改善箇所説明図①

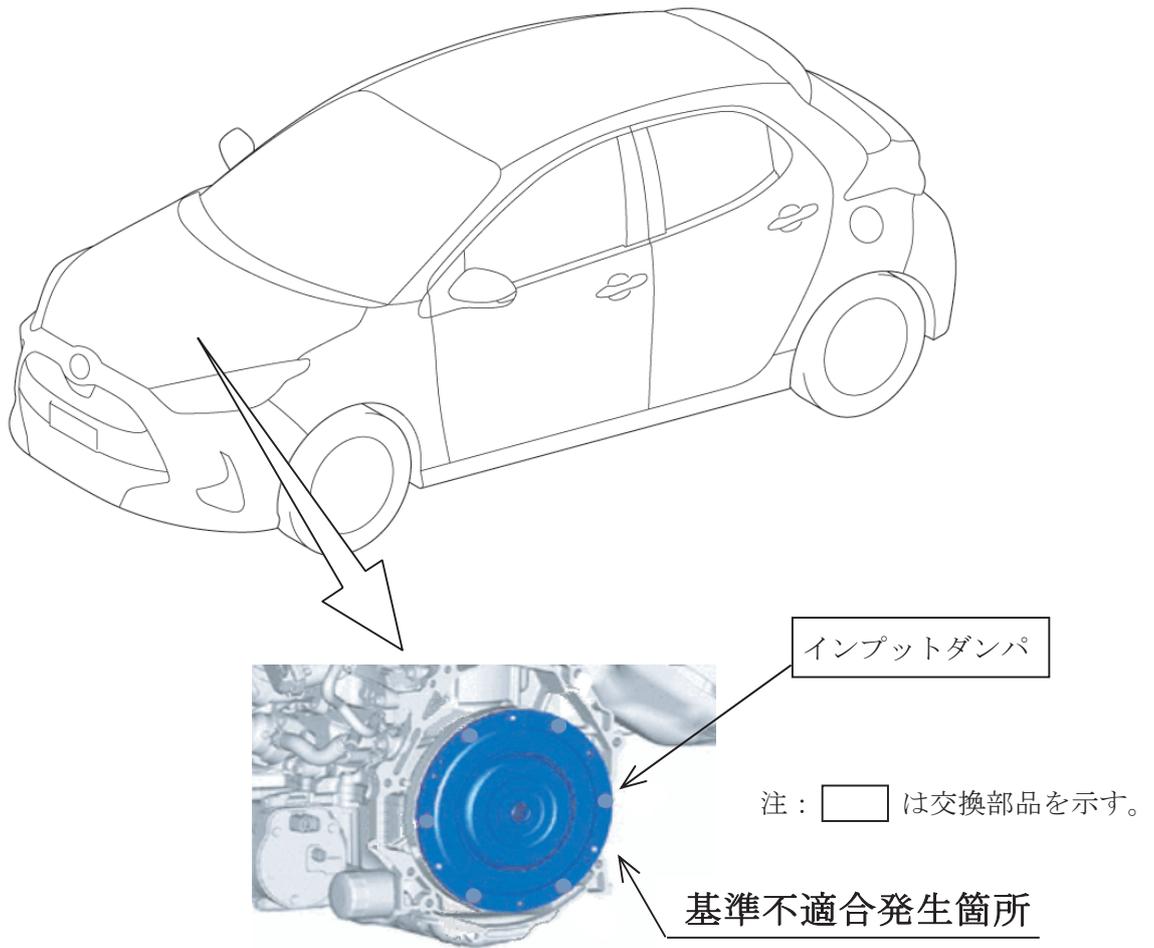
ハイブリッドトランスアクスルのインプットダンパにおいて、防錆油の塗布が不適切なため、ダンパの動力伝達部に付着することがある。そのため、急加速の際、当該ダンパに異常な滑りが生じて警告灯が点灯し、最悪の場合、ハイブリッドシステムが停止するおそれがある。

全車両、インプットダンパを良品と交換する。

識別：改善済車両には、車台番号打刻位置の左側に黄色ペイントを塗布する。
